DETERMINAZIONE DEL DIRIGENTE SERVIZIO VIA/VINCA 17 aprile 2025, n. 167

[ID VIP 10627] - Parco agro-fotovoltaico della potenza complessiva di 50,00 MW, e relative opere di connessione alla rete, da realizzarsi nel Comune di Foggia (FG).

Proponente: DC ENERGY S.R.L.

Procedimento:	ID VIP 10627
Oggetto:	Progetto per la realizzazione di un impianto agro-fotovoltaico avanzato della potenza complessiva di 50,00 MW, e relative opere di connessione alla rete, da realizzarsi nel Comune di Foggia (FG).
Tipologia:	D.Lgs. n. 152/2006 come s.m.i. Parte seconda, ALLEGATO II – Progetti di competenza statale, punto 2)” impianti fotovoltaici per la produzione di energia elettrica con potenza complessiva superiore a 10 MW” di nuova realizzazione.
Proponente	DC Energy S.r.l.

Figura 04: Area dell'impianto fotovoltaico su cartografia PPTR con segnalazione dei vincoli con buffer di 500 m

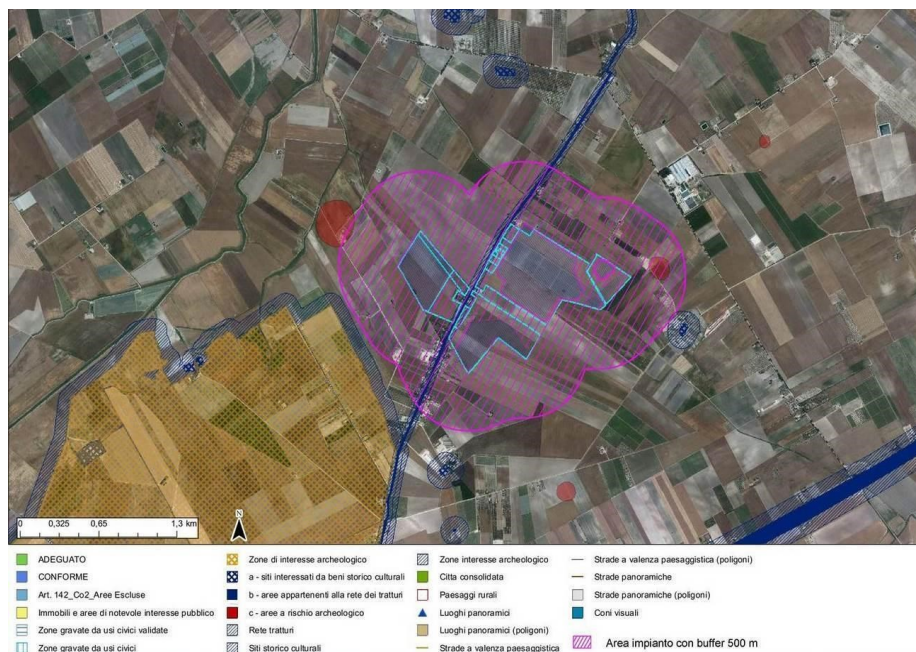
3. L'area **non** è adiacente alla rete autostradale entro una distanza di 300 m;
- lett. c-quater)** l'area dell'impianto fotovoltaico **non ricade** nel perimetro dei beni sottoposti a tutela ai sensi del D.Lgs 42/2004 e **ricade** nella fascia di rispetto di 500 m (perché trattasi di impianto fotovoltaico) dei beni sottoposti a tutela ai sensi della seconda parte o dell'art.136 del medesimo decreto. Nel buffer di 500 m è presente il vincolo (Fig. 04):

- **Componenti Culturali ed insediative:** UCP: b-Aree appartenenti alla rete dei tratturi e relativa aree di rispetto: **Regio Tratturello Foggia Ciccalente N°48** non reintegrato **Classe A** in riferimento al Quadro di Assetto dei Trattori di Puglia (articolo 6 comma 1 della legge regionale 4/2013);

L'area risulta NON IDONEA.

Figura 05: Area dell'impianto fotovoltaico con indicazione dei siti archeologici da relazione archeologica

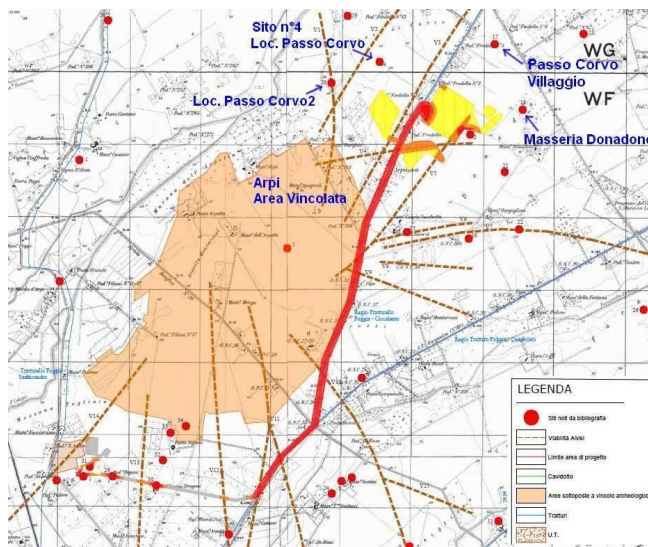
Dalla relazione archeologica allegata si riscontra, a distanza di 350 m dall'area di impianto, la presenza di un Sito denominato n. 4 - Loc. Passo Corvo, in cui in seguito alla realizzazione di un parco eolico indagini di superficie hanno messo in luce una concentrazione di tegole laterizi e anforacei attribuibili all'epoca ellenistico-repubblicana (Fig.05)

Figura 07: Area dell'impianto fotovoltaico con tracciato del cavidotto su cartografia PPTR

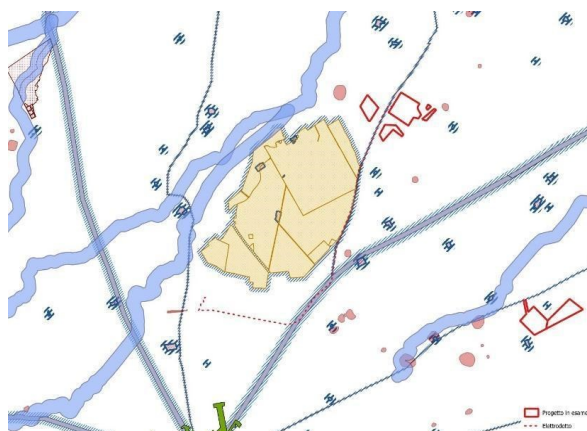
Elettrodotto: il tracciato dell'elettrodotto interferisce con le seguenti aree vincolate:

- Layer: BP - **Zone di interesse archeologico** (e relative aree di rispetto)
 - OGGETTO: **ARPI**, CODICE: ARC0449, ID_VINCOLO: **Vincolo Archeologico diretto**, NUMERO_DEC: 11/03/1991, ID_VINCOLI: Istituito ai sensi della L. 1089, PROVINCIA: FG, COMUNE: Foggia
 - OGGETTO: **ARPI** CODICE: ARC0502, ID_VINCOLO: **Vincolo Archeologico diretto**, NUMERO_DEC: 15/11/1990, ID_VINCOLI: Istituito ai sensi della L. 1089, PROVINCIA: FG, COMUNE: Foggia
- Layer: **aree appartenenti alla rete dei tratturi** (e relative aree di rispetto)
 - Denom_trat: Regio Tratturello Foggia Ciccamente, N°: 48, Non Reintegrato, Ar_Risp: 30, Com. FOGGIA
 - Denom_trat: Regio Tratturo Foggia Campolato, N°:12, Reintegrato, Ar_Risp: 100, Com: FOGGIA

L'intervento, con la previsione di nuova viabilità, di fondazioni per installazione di 21 cabine elettriche, di recinzioni, di impianto di illuminazione e videosorveglianza, muta sensibilmente aree agricole caratterizzate anche da numerose segnalazioni archeologiche, in distretti assimilabili a zone industriali impattando in tal modo con il carattere rurale del paesaggio del tavoliere e con gli Obiettivi generali e strategici di valorizzazione del patrimonio identitario e culturale del PPTR.

Figura 08: Area dell'impianto Fotovoltaico con indicazione delle aree NON IDONEE ai sensi del R.R. 24/2010

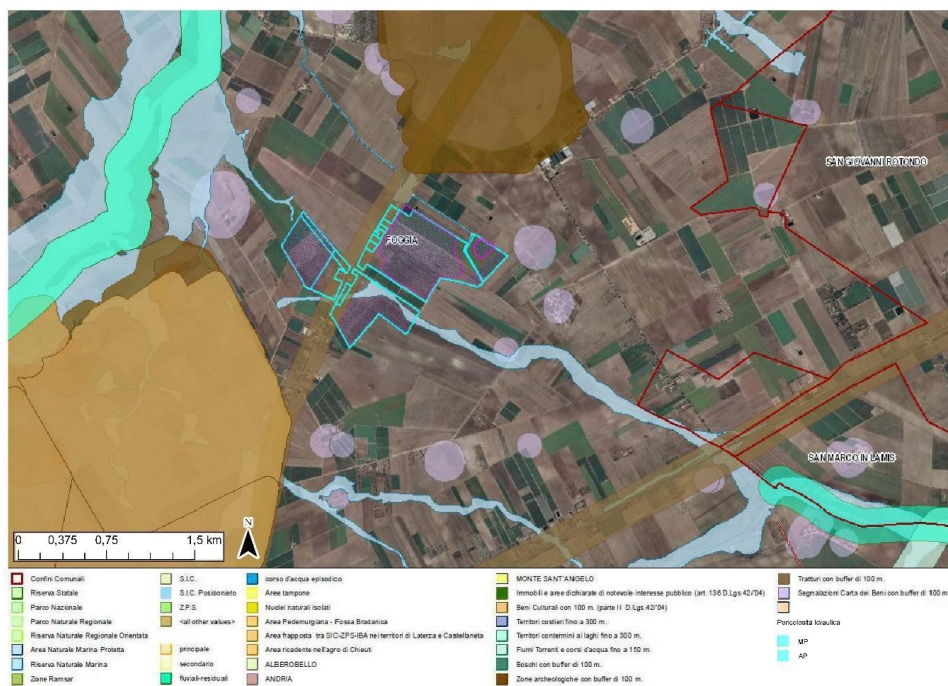
Dall'esame della vincolistica si evince che il layout con la predisposizione dei moduli fotovoltaici è stato disegnato al di fuori delle aree vincolate esistenti. L'area ove è stata prevista la Stazione di Trasformazione Utente rientra tra le aree idonee.

Si segnala che in alto a dx sulla cartografia SIT compare il vincolo già citato nel paragrafo PPTR quale Aree archeologiche con buffer dei 100 m relativo al sito Passo Corvo e anche in tal caso è doveroso segnalare che l'estensione reale del sito, dichiarato di 130 ha, potrebbe essere più ampia di quella riportata in cartografia.

Figura 12: Immagine tratta dall'elaborato TAV14 si noti la mancata rappresentazione delle opere di mitigazione, del sistema di illuminazione e videosorveglianza.

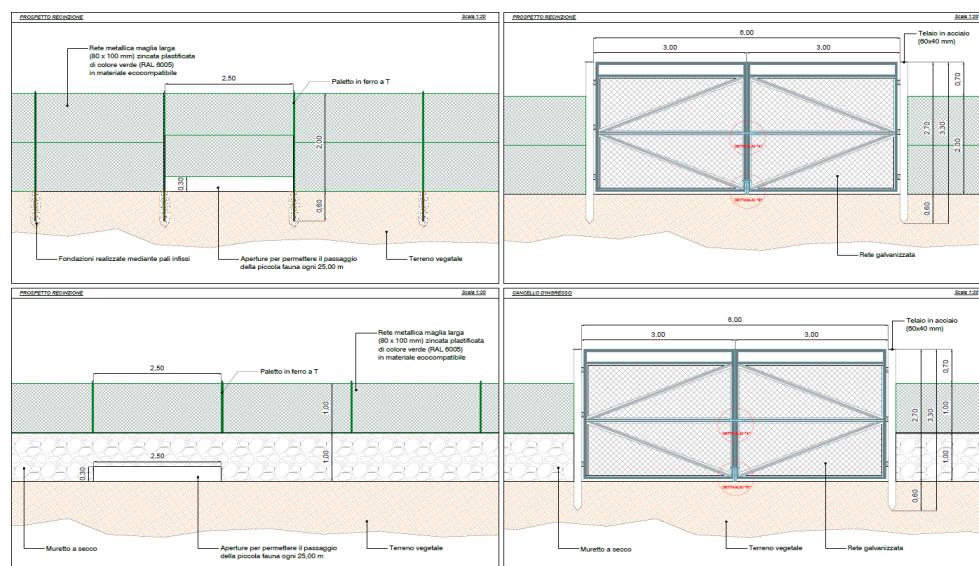
Par. 16.3) Non attinente trattandosi di impianto agrivoltaico, tuttavia il proponente ipotizza (cfr. fotoinserimenti) come misure di mitigazione finalizzate alla minimizzazione degli impatti negativi sul paesaggio una fascia verde perimetrale, non meglio dettagliata né definita, riassunta probabilmente nel CM sotto la voce “a corpo” relativa alle “opere agronomiche” (cfr. voce n. 36). Tale esemplificazione non consente di effettuare una valutazione sulla efficacia e/o pertinenza paesaggistica delle opere di mitigazione dell'impianto, probabilmente ricomprese nella categoria, se non per quanto rappresentato nei fotoinserimenti di progetto dai quali sembrerebbe che la barriera visiva sia costituita da olivi. Si segnala la mancata rappresentazione delle opere di mitigazione, dell'impianto di illuminazione e videosorveglianza negli elaborati planimetrici di impianto e nelle sezioni che illustrano la recinzione. L'omissione della rappresentazione degli elementi dell'impianto nei grafici rende difficoltose le verifiche di compatibilità delle opere previste rispetto al paesaggio agricolo.

Figura 13: Sezione dell'area dell'impianto con indicazione delle scelte progettuali

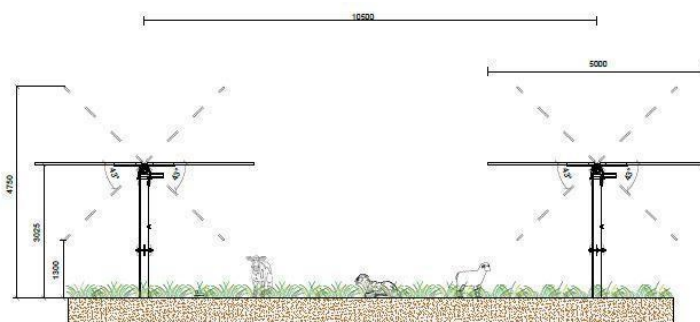
Dalla verifica di tali dati per il calcolo della superficie agricola si evince che non si è tenuto conto dell'area realmente occupata dai tracker, ma si è considerata solo l'area adibita a pascolo, che non è tutta coltivabile in previsione della necessità di coltivare fieno su tutta l'area per l'allevamento di ovini in progetto.

Per il calcolo della reale area agricola ci si discosta dai calcoli effettuati sulla relazione succitata ove si è considerata coltivabile anche parte dell'area sotto i tracker. I tracker monoassiali nella loro posizione più bassa raggiungono 1.30 m da terra.

Se si considera nelle Linee guida dell'agrivoltaico la definizione di *“Altezza minima dei moduli fotovoltaici rispetto al suolo: altezza misurata da terra fino al bordo inferiore del modulo fotovoltaico; in caso di moduli installati su strutture a inseguimento l'altezza è misurata con i moduli collocati alla massima inclinazione tecnicamente raggiungibile”* si evince che si deve considerare coltivabile solo l'area tra le interfile completamente libera dai pannelli fotovoltaici e non anche l'area sottostante i tracker oltre alle altre aree non coltivabili sopra citate in tabella. Nell'area libera dagli ingombri dei pannelli si ha a disposizione l'altezza per lasciare flessibilità alla scelta della tipologia di attività agricola, garantire il giusto apporto di luce nonché garantire l'effettiva lavorabilità del terreno e rispettare i requisiti di sicurezza per macchine e persone (per es. mantenere distanza di sicurezza tra il passaggio dei macchinari agricoli e la struttura dell'impianto agrivoltaico).

Figura 14: Stralcio carta uso del suolo della Regione Puglia

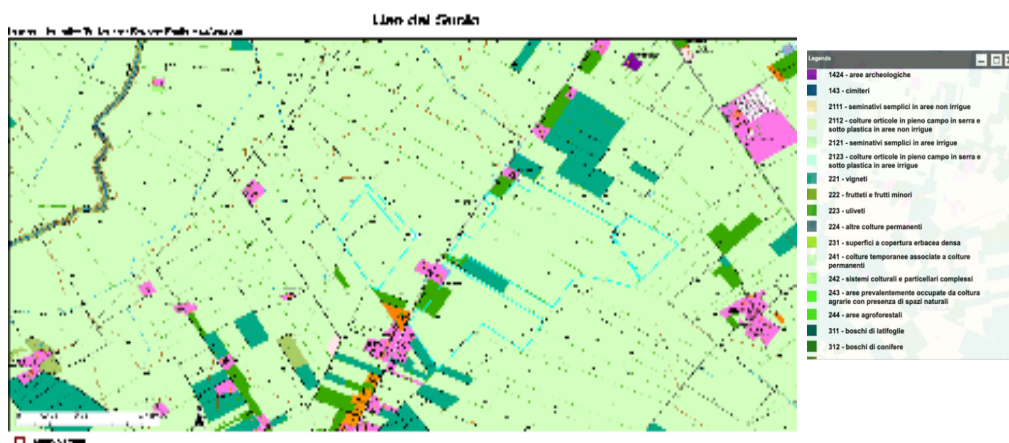
Va evidenziato che dalla carta di uso del suolo della Regione Puglia risulta infatti che i suoli sono seminativi semplici in aree irrigue, confermato anche da osservazioni su Google Earth con immagini street view di aprile 2024.

Tale coltivazione non è stata considerata nel calcolo, oltre ad aver sovrastimato l'area realmente coltivabile a fieno, perché per le caratteristiche dei pannelli non è possibile coltivare al di sotto di essi. Dovrebbero inoltre essere considerati i maggiori costi per l'approvvigionamento di foraggio.
